ILMAILUOSASTON TIEDOTUKSIA
INFORMATION FROM THE DEPARTMENT OF CIVIL AVIATION
**LENTOKELPOISUUS-
MÄÄRÄYS**
AIRWORTHINESS DIRECTIVE

M 520/72
17.11.1972

520. M-määräys No. 520/72: Fournier. Polttoainesäiliön korkin asennon merkitseminen

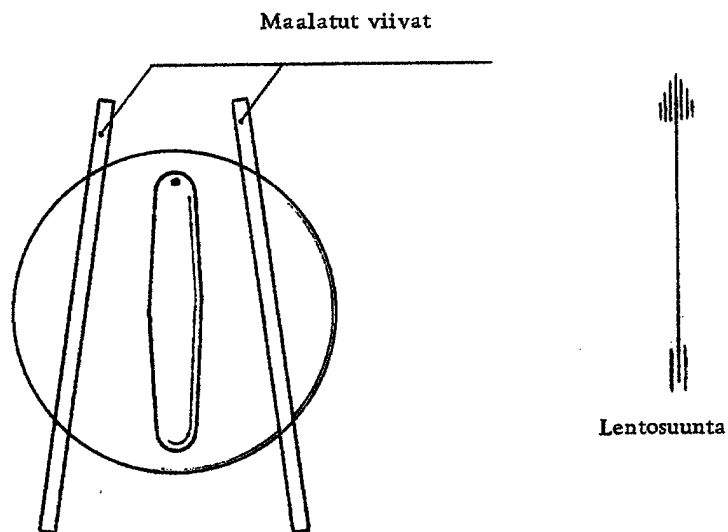
Toimenpiteet: Maalaa polttoainesäiliön korkkiin selvä merkintä asennosta, johon korkki on kierrettävä, jotta siinä oleva patoreikä osoittaa eteenpäin.
